JY-86-3

第53条（多量の放射性物質等を放出する事故の拡大の防止）に係る

コメント回答

日本原子力研究開発機構 大洗研究所

CAMEL試験装置の概念図

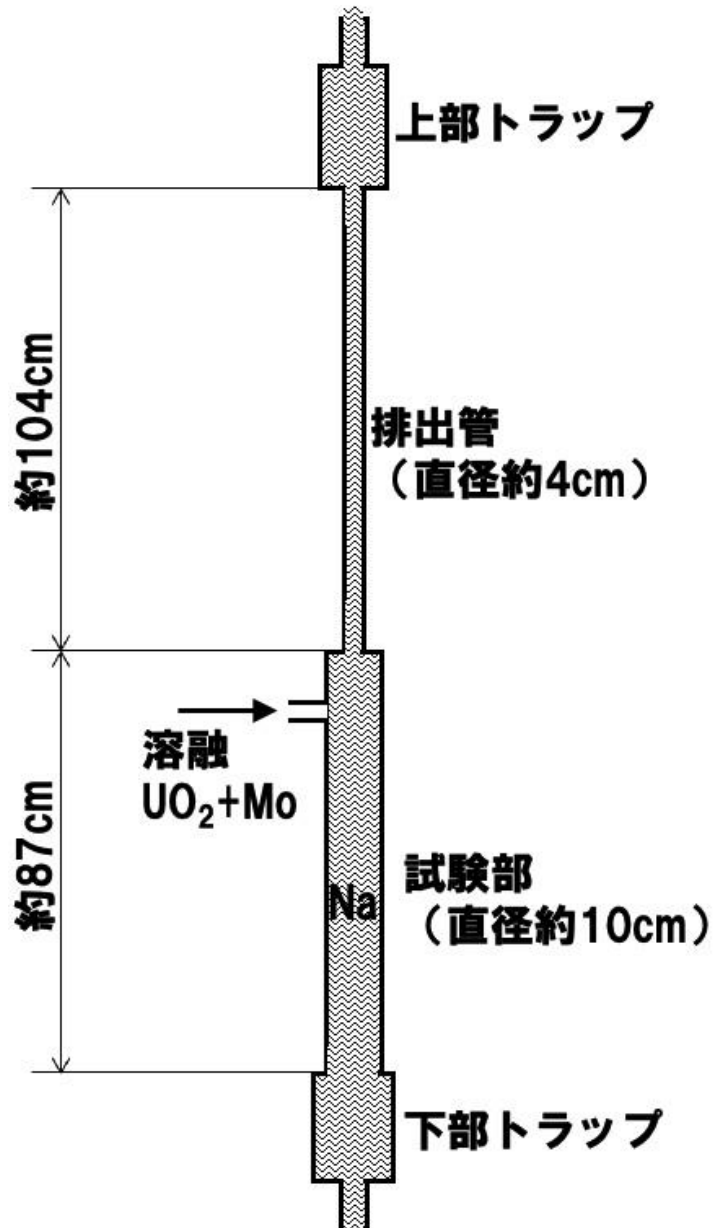
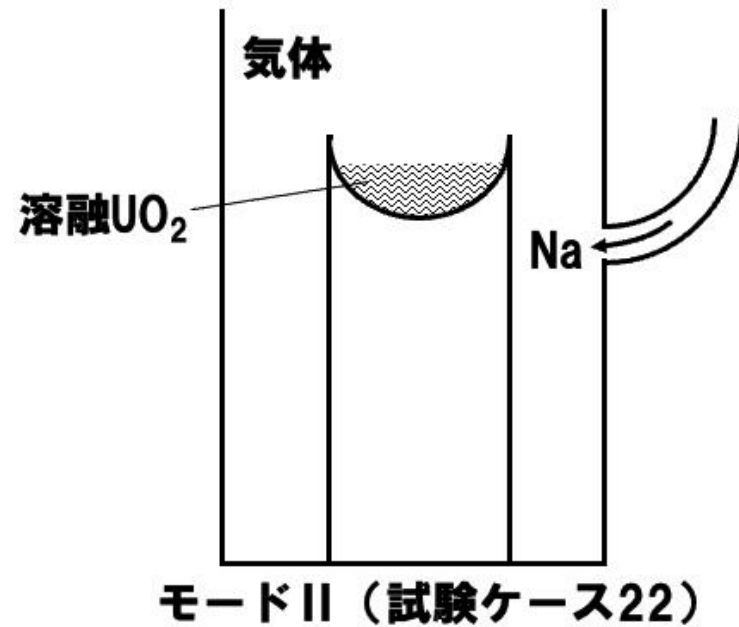
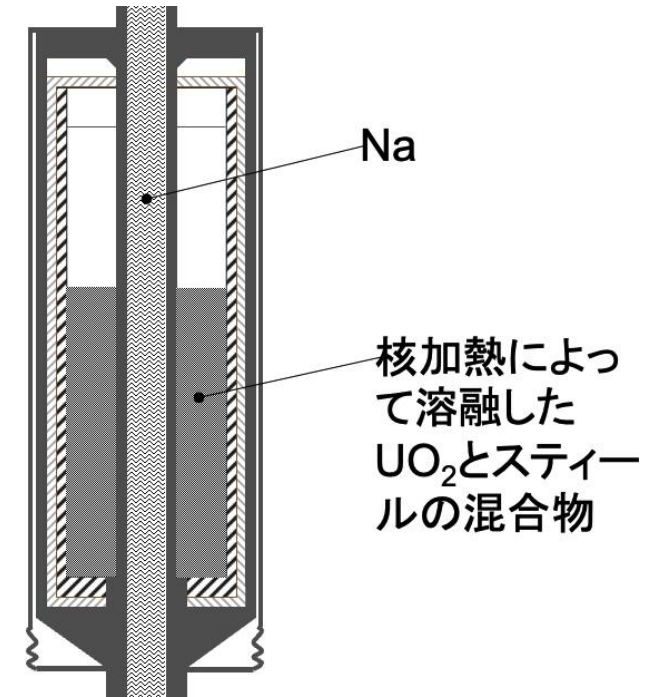
炉心内FCIへの適用性の高い試験的知見

- 炉心内でのFCIの発生状況に近い状況を模擬した試験としては、CORECT-IIケース22、CAMEL C6、EAGLE ID1試験がある。
- 発生圧力はCORECT-IIのケース22が約4.3MPa、CAMEL C6が約4MPa、EAGLE ID1は極めて緩慢で約0.15MPaである。

各回転プラグの動的応答（基本ケース）

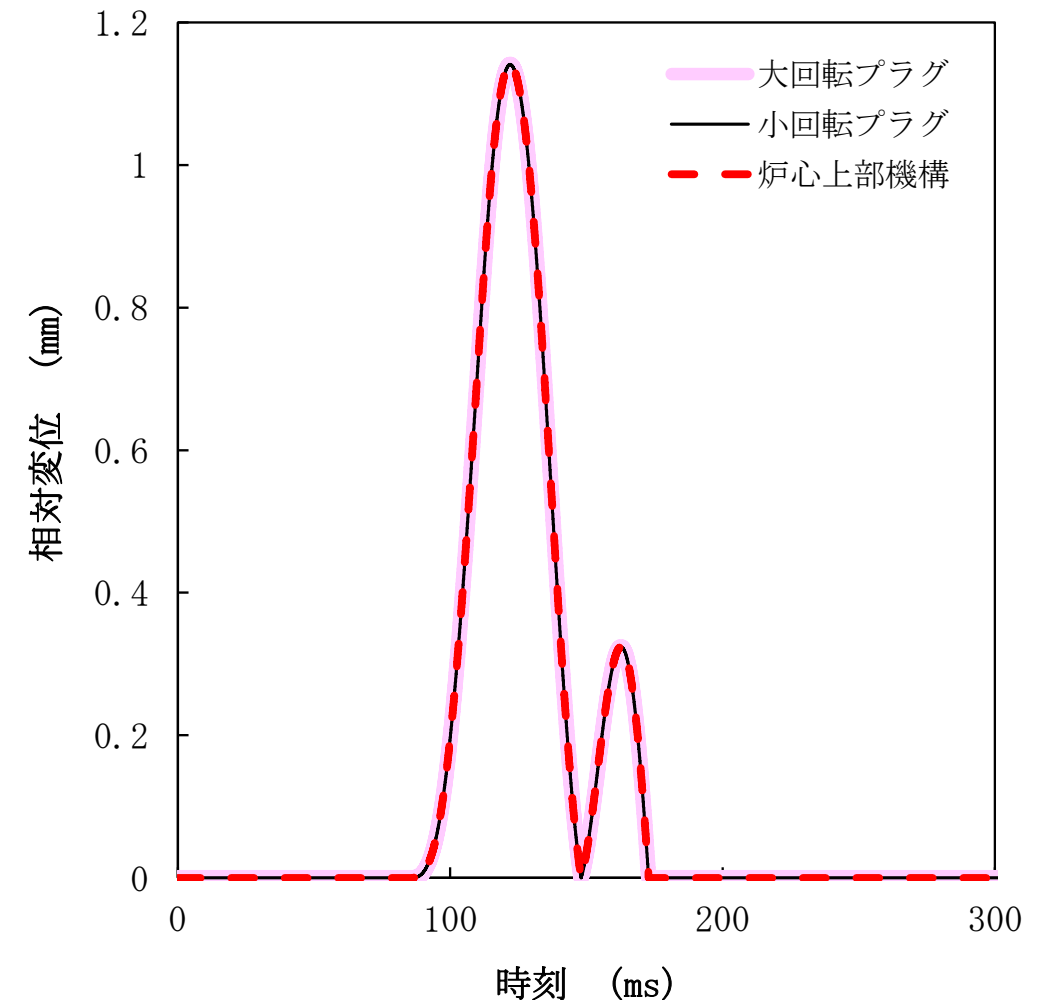
5.1. 基本ケースの解析結果

- 炉心上部機構及び小回転プラグは大回転プラグと一体となって変位し、大回転プラグとの相対変位は生じない。
- 大回転プラグは80ms程度の短時間だけ、最大約1.2mm上向きに浮き上がるが、原子炉容器内の圧力がプラグの浮き上がりに必要な圧力以下に低下すると、支持フランジ上に着座する。
- 各回転プラグの間隙内に流入するナトリウム量（積算値）は大回転プラグで6.6kgであり、小回転プラグ及び炉心上部機構ではナトリウムはプラグ間隙内に流入しない。
- 大回転プラグの間隙内に保持可能なナトリウム質量（回転プラグ間隙の容積に相当）は約520kgであり、間隙内への流入量がこれを十分下回ることから、基本ケースでは格納容器（床上）にナトリウムは噴出しない。

各回転プラグの動的応答（不確かさを考慮したケース）

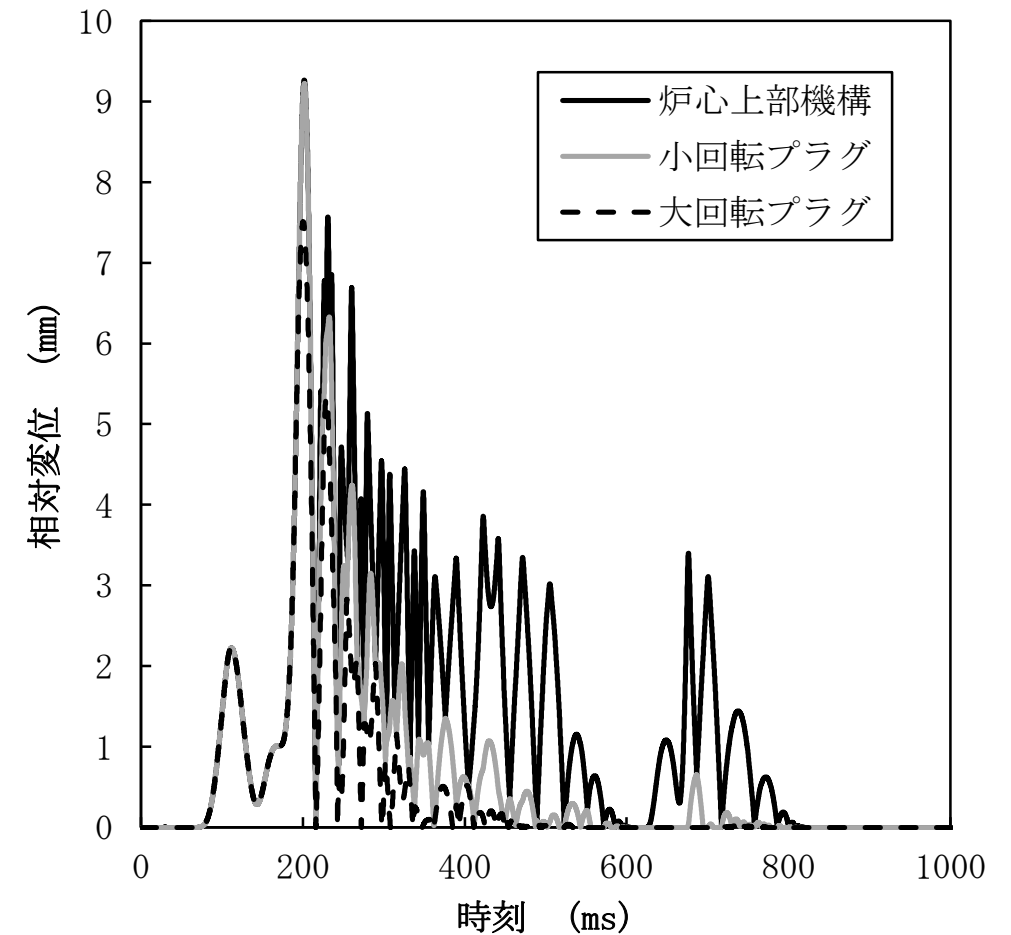
5.2. 不確かさを考慮したケースの解析結果 (1)

- 約200msまで各プラグは一体となって変位するが、200ms以降はボルト強度の相違及び衝突による運動エネルギーの受け渡しの影響を受けて、各プラグが独立に変位し相対変位が生じている。
- 約200msまで各プラグが一体となって変位する理由は、炉心上部機構が初期締め付け力約100MPaで小回転プラグに固定されていること及び小回転プラグが初期締め付け力約200MPaで大回転プラグに固定されていることによる。
- 800ms以降、原子炉容器内の圧力が回転プラグの浮上に要する圧力（約0.24MPa）を下回ると、各プラグは被搭載プラグあるいは大回転プラグ支持フランジ上に着座する。

各回転プラグの間隙内に流入するナトリウム量（積算値）（不確かさを考慮したケース）

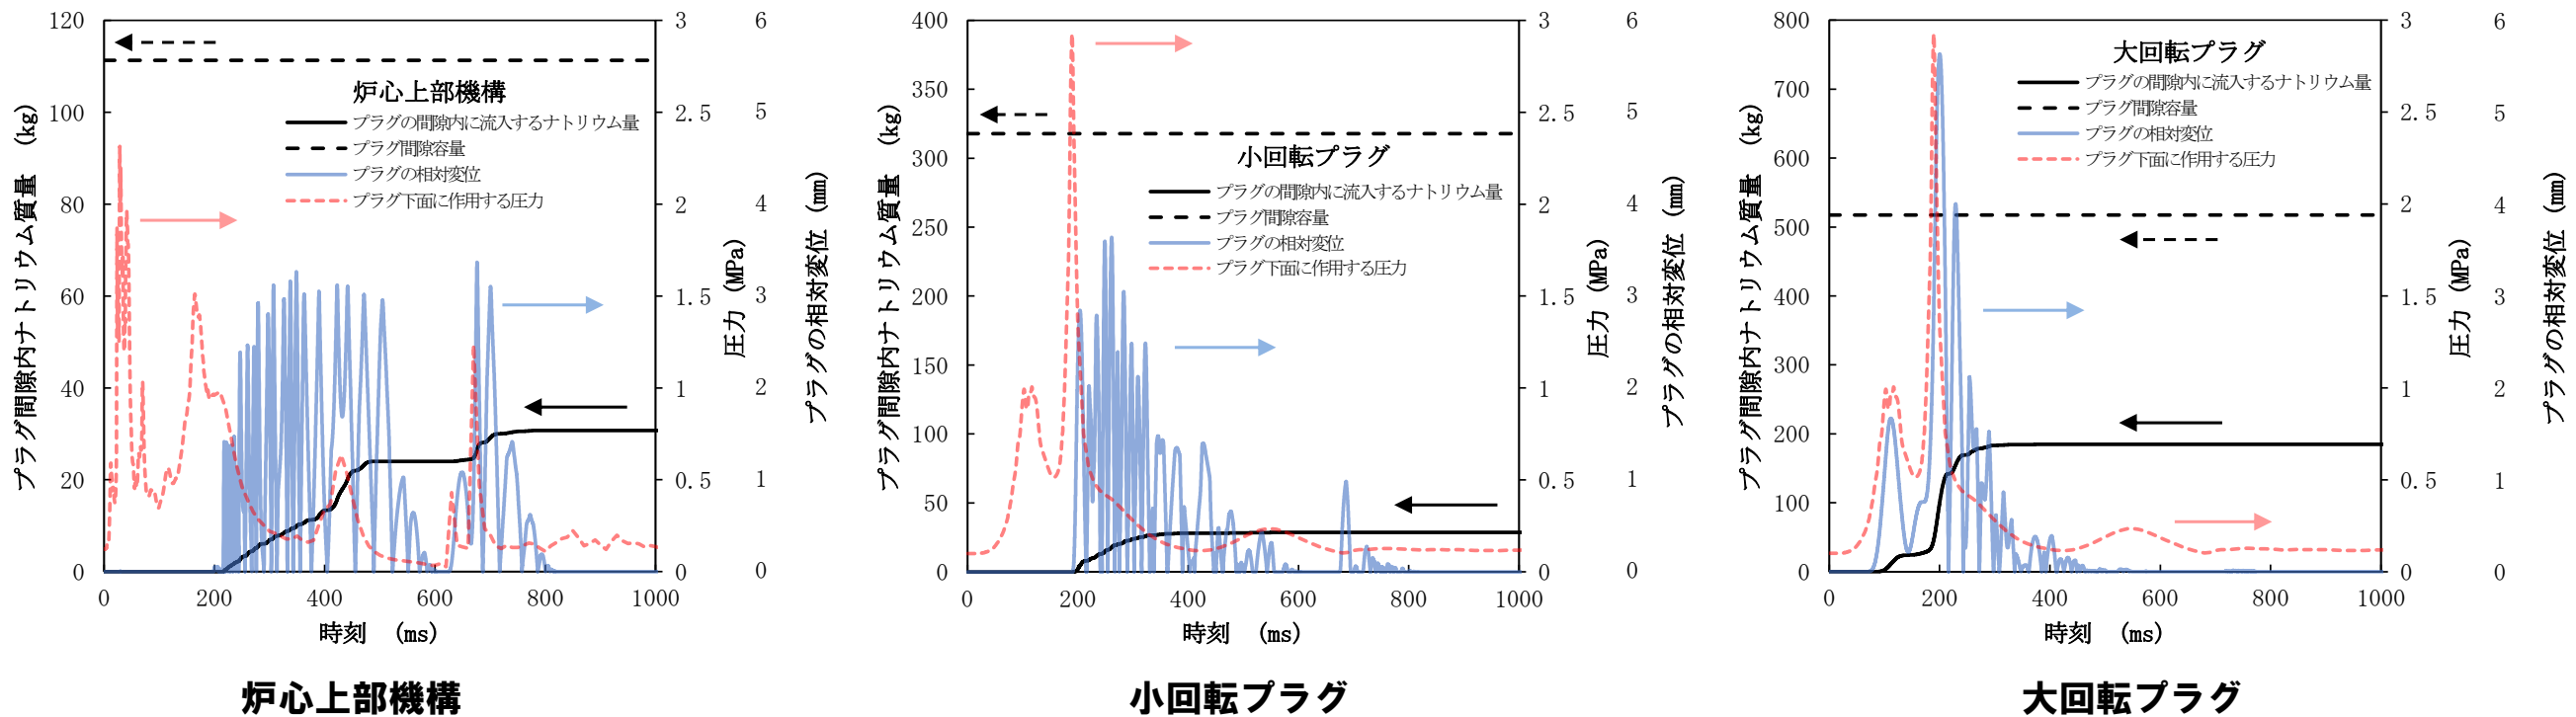
5.2. 不確かさを考慮したケースの解析結果 (2)

- 炉心上部機構、小回転プラグ及び大回転プラグの間隙内にそれぞれ31kg、29kg及び185kgのナトリウムが流入した。
- 回転プラグ間隙内に流入するナトリウム量が、保持可能なナトリウム量（それぞれ約110kg、約320kg及び約520kg）以下であれば、ナトリウムの噴出は生じない。
